Objet : Projet de révision du PLU de Bonneuil sur Marne

## Note : observations sur le projet de PLU révisé de Bonneuil-sur-Marne

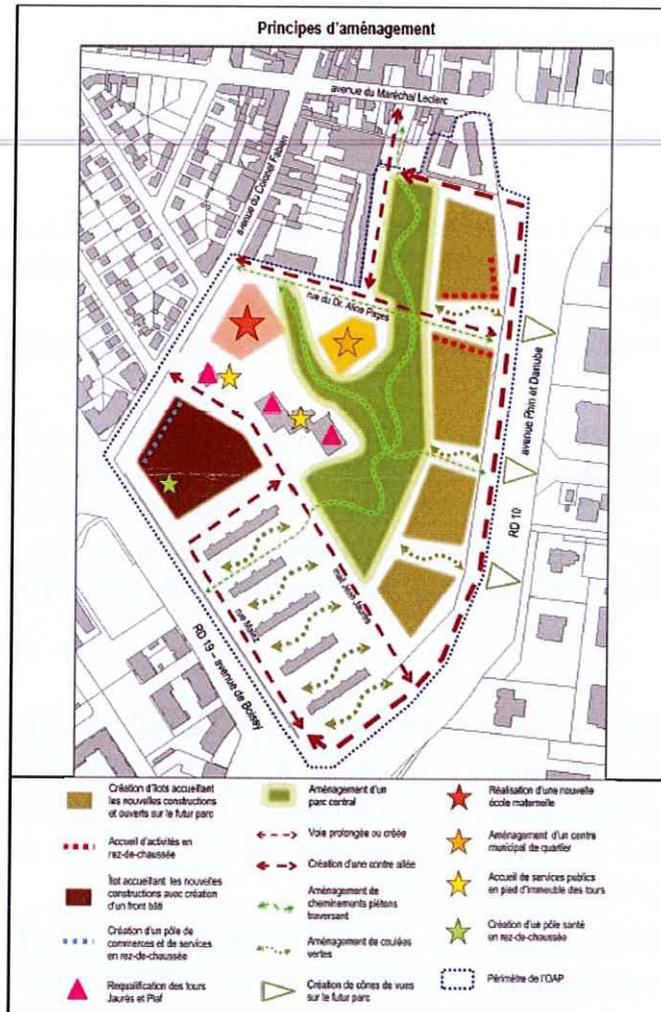
Enfin, concernant les OAP, le plan des principes d'aménagement (cf. ci-après) nécessite d'être actualisé pour tenir compte de l'actualisation du plan guide et de ses éléments de programme en début d'année 2021 : composition revue de l'ilot 1, trame viaire Pagès infléchie débouchant sur la contre-allée, circulation piétonne, débouché de mail revu, abandon du projet de relocalisation d'équipements sur le RDC de la Tour Piaf, etc.
